# 改善箇所説明図

対象車両外観

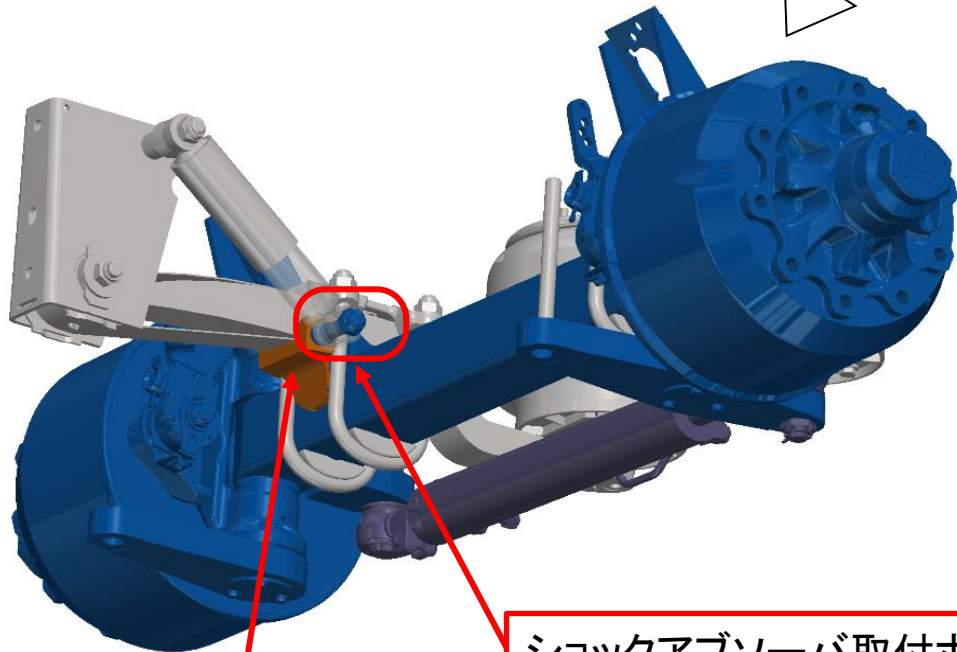
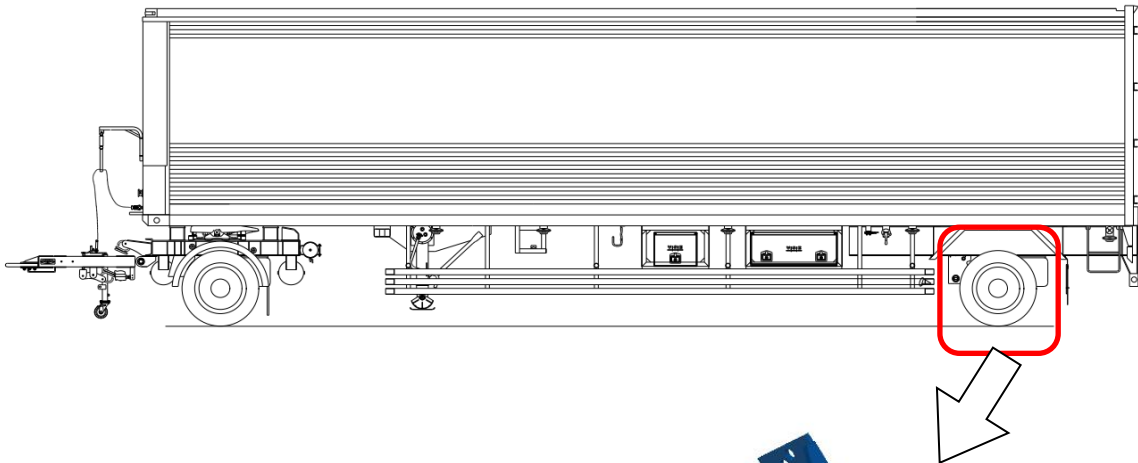
車軸部スプリングシート

ショックアブソーバ取付ボルト

は交換する部品を示す。

## 【不具合の内容】

ドリー付バントレーラの車軸部スプリングシートにおいて、ショックアブソーバ取付ボルトの溶接が不適切なため、強度が不足しているものがある。そのため、走行時の負荷により亀裂が生じ、最悪の場合、車軸部スプリングシートからショックアブソーバが外れ、走行安定性が損なわれ走行不能となるおそれがある。

## 【改善の内容】

全車両、車軸部スプリングシートのショックアブソーバ取付ボルトを対策品に交換する。
